## Reacties naar aanleiding van inloopsessie 11 november 2024

project: Herinrichting Dijkstraat Scharendijke

datum: dinsdag 19 november 2024

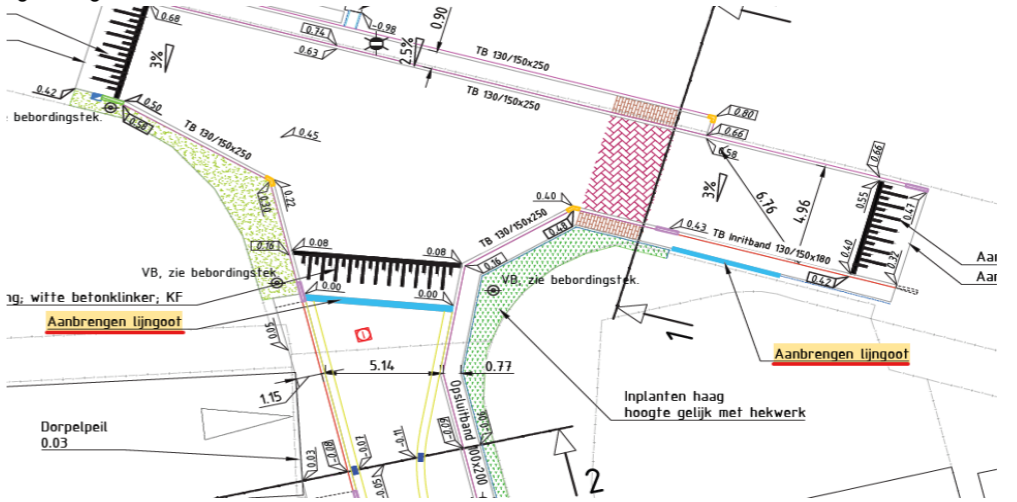
3	Dijkstraat 1-3	Waterhuishouding en kolken --> In de huidige situatie zijn er diverse kolken geplaatst bij de ingang van de Dijkstraat. Tevens is er een lijngoot voor de ingang buiten terrein Dijkstraat 1-3. Deze zijn van groot belang in verband met de hoeveelheid water die tijdens regen van de dijk af komt. Volgens een direct omwonenden zijn deze in het verleden geplaatst omdat, er veel wateroverlast geweest is. In de ontwerptekeningen kunnen we hierover niets terugvinden.  Zie ook video in e-mail 8-11-2024	De straatkolken op de kruising worden vervangen door een robuuste lijngoot, die in de Dijkstraat komt te liggen. De bestaande lijngoot terrein Dijkstraat 2 blijft behouden, maar wordt in verband met hoogteverschil als gevolg van drempelplateau opgeschoven richting de erfgrans. Zie onderstaand detail:
